INFORME DE AMPLIACIÓN

ESTUDIO DE IMPACTO AMBIENTAL CATEGORÍA III PROYECTO “COSTA NORTE”

Figura 3.1. Diseño del sistema de difusores en la tubería de descarga

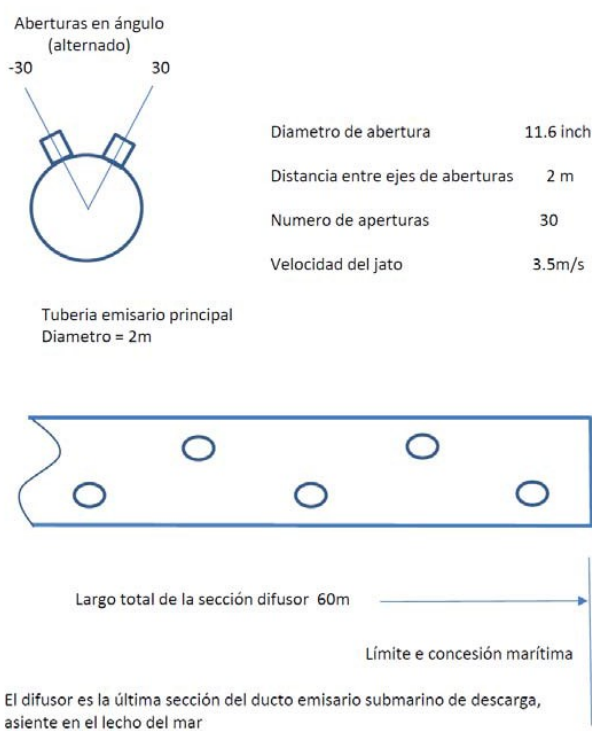
b) Aclarar si la temperatura del efluentes de 38 grados centígrados descrita en la página 144 del EsIA es la temperatura que este posee al momento de la descarga, de ser así describir a detalle la tecnología que se utilizará para disminuir la temperatura al límite permisible por la norma

panameña (± 3 grados centígrados de la temperatura normal del sitio) e indicar a qué profundidad estará la tubería de descarga.

Para disminuir la temperatura de descarga en el agua de mar, se ha considerado una solución que consiste en una tubería de descarga colocada sobre el lecho del mar en el área de dragado a una profundidad de 14 metros, equipada de difusores, cuya disposición preliminar se muestra en la Figura 3.1. Se prevé que en los últimos 60 metros del trayecto de tubería se coloquen 30 boquillas de descarga dirigidas hacia arriba con ángulos alternados de $\sim 30^\circ$, separadas 2 metros entre sí, para permitir la rápida dispersión y mezcla del flujo de salida con el agua de mar. Esta solución permite reducir la temperatura de descarga de 38 grados (10 grados por encima de la temperatura de sitio) y garantizar una descarga con variación de ± 3 grados centígrados según lo solicitado por la Norma COPANIT DGNTI-COPANIT 35-2000, al considerar una distancia de 97 metros como zona de mezcla. Dado que la norma no establece la distancia a la cual se mide la variación de la temperatura, se han realizado los mayores esfuerzos por optimizar la distancia de cumplimiento mediante el uso de difusores, técnica que ha sido ampliamente probada en proyectos internacionales y nacionales, que han sido aprobados previamente por el Ministerio de Ambiente como el Proyecto de generación de Minera Panamá en Punta Rincón. El perfil de la temperatura en la zona de descarga fue modelada detalladamente considerando los datos de corrientes y mareas de la zona, a través de una aplicación CORMIX, modelo que se detalla en profundidad en anexo 9-3 del Estudio de Impacto Ambiental y se incluye en el Anexo 3.1. de este informe.

Figura 9.1. Cuadrantes de disposición del material dragado

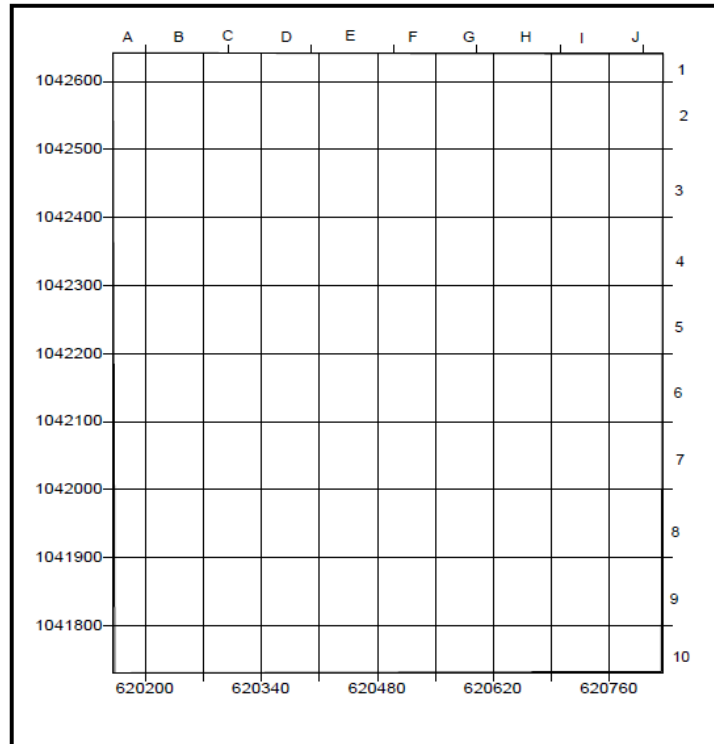
AMP para su utilización en la disposición de material” Presentar certificación remitida por la AMP en la cual se otorgue autorización a la empresa promotora para utilizar este sitio de disposición de materiales para el dragado, conjuntamente indicar cómo será transportado el material dragado al sitio de disposición.

Para el vertido se establecerá una cuadrícula que consiste de 100 celdas, que estarán enumeradas por orden alfabético de la A a la J y a cada letra se le asigna un número del 1 al 10; . A continuación la Figura 9.1. indica la distribución de celdas.

La disposición iniciará con la celda A1 para lo cual se ubicará la draga en la celda correspondiente y se descarga con las compuertas de fondo el material, el proceso demora unos minutos sin sobrepasar los 5 min. La próxima disposición se realizará en la siguiente celda (A2) hasta llegar a la última (J10). Una vez terminado el ciclo se inicia de nuevo en la celda A1. Esta operación se repite hasta finalizar las operaciones de dragado. En el último caso, mediante un levantamiento batimétrico se evalúa si se continúa con la misma metodología o si se requiere hacer cambios.

Figura 15. Perímetros de Seguridad (radios de exclusión)

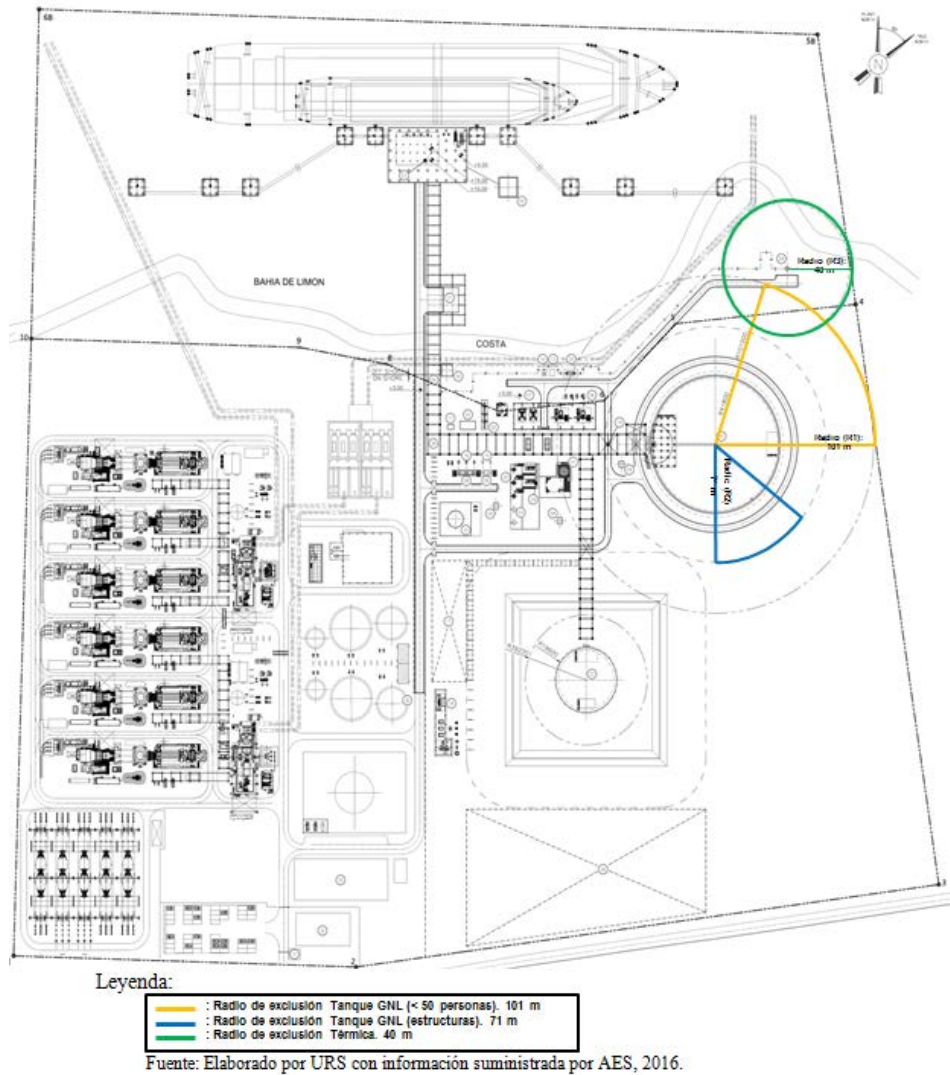
15. Indicar cuál es el Plan de Acción (avalado por los bomberos) y el perímetro de seguridad establecido (zona de exclusión para dispersión del GNL y zona de exclusión para radiación térmica) en casos de que fortuitamente ocurra una explosión tomando en cuenta que se manejan fluidos utilizados como combustibles y que en cercanías al proyecto se encuentran otros sitios de almacenamiento de combustibles de empresas ajenas al promotor; además presentar plano en donde se establezca las zonas de seguridad antes descritas y las distancias existentes entre los patios de almacenamiento de combustible que se encuentran circundantes al proyecto.

El detalle de la ubicación se encuentra en el plano de la figura 15.1

En cuanto al Plan de acción, podemos indicar que el mismo cumplirá con los estándares establecidos en la norma NFPA 59 A. El proyecto entregará para su revisión y aprobación ante el Departamento de Bomberos el Anteproyecto y los planos del proyecto requeridos para tramitar los permisos de construcción ante el municipio, incorporando las recomendaciones y solicitudes que vengan dadas una vez sea evaluado el Estudio de Impacto Ambiental. Vale la pena mencionar, que de acuerdo a la Resolución No 008-11 de 29 de agosto de 2011, el Patronato del Benemérito Cuerpo de Bomberos de la República de Panamá, resuelve aplicar las normas, códigos y guías de la National Fire Protection Association (NFPA).
